**COMMISSION ROYALE DES MONUMENTS ET DES SITES  
KONINKLIJKE COMMISSIE VOOR MONUMENTEN EN LANDSCHAPPEN**

**Avis\* de la C.R.M.S. émis en séance du 19 avril 2017**

## Demandes à examiner / Te onderzoeken aanvragen.

*Photo Google Earth*

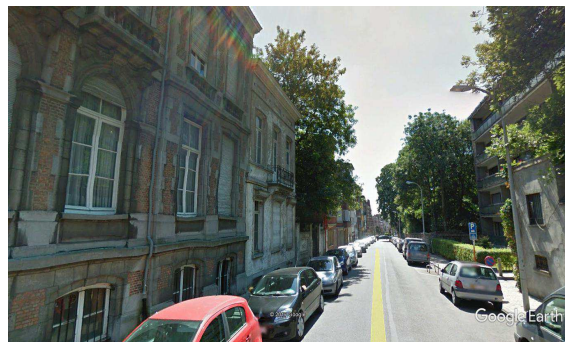
La typologie du n°24 laisse penser qu'il pourrait s'agir d'un bâti néoclassique plus ancien que 1899 et, en tout cas, d'un témoin de ce type d'architecture (début 2ème moitié du XIXème ?) parmi les plus anciens de la rue. Une étude historique permettrait de le préciser. La CRMS estime en outre que l'architecture néoclassique présente une grande flexibilité et offre un grand potentiel d'adaptation à de nouvelles fonctions. *Elle s'oppose dès lors à la démolition du n°24 et plaide pour sa rénovation/réhabilitation, qui constituerait une opération immobilière moins ambitieuse mais plus favorable au cadre de vie des riverains.*

Pour l'hôtel de maître situé au n°26, la Commission ne s'oppose pas à sa transformation en plusieurs logements. Mais *elle demande de revoir le programme à la baisse de manière à conserver la lisibilité des pièces d'apparat et leur décor (pas de cloisonnement des belles pièces), de renoncer à la fermeture du vestibule d'entrée vers le jardin, de déplacer l'implantation du nouvel ascenseur dans un espace secondaire et de moindre qualité. Elle demande également de conserver la typologie de la toiture d'origine (pas de sur-occupation des combles, ni de lucarnes combinées aux œils-de-bœuf sans rapport avec l'architecture du bâtiment).*

*Par conséquent, la Commission demande de conserver et de restaurer les deux immeubles qui témoignent de l'architecture néoclassique et beaux-arts et participent au paysage architectural de qualité du quartier. Elle attire l'attention du maître de l'ouvrage sur la valeur patrimoniale indéniable de ces biens ainsi que du jardin et recommande de tirer parti de leurs qualités intrinsèques, véritables attraits pour de nombreux bruxellois.*
